Dotyczy : Dokończenie budowy chodników przy drogach wojewódzkich nr 887 i 889 na terenie Gminy Rymanów Nr postępowania: RIN.271.16.2021.

Pytania i udzielone odpowiedzi

Dotyczy: postępowania pn. „Dokończenie budowy chodników przy drogach wojewódzkich nr 887 i 889 na terenie Gminy Rymanów”

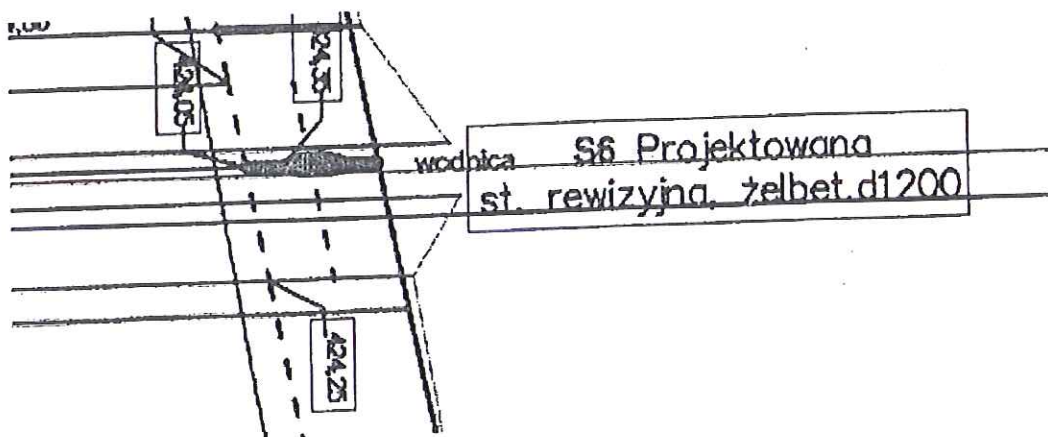
Pytanie 1 – dotyczy zadania nr 3 Królik Polski:

W związku z rozbieżnościami pomiędzy PZT –studnia fi 1000mm

a profilem podłużnym studnia fi 1200mm

Prosimy o określenie rzeczywistych średnicy projektowanych studni?

Ad. 1. Na kanale d500 mm należy zastosować studnie fi 1200 mm. Na kanale d300 mm należy zastosować studnię fi 1000 mm.
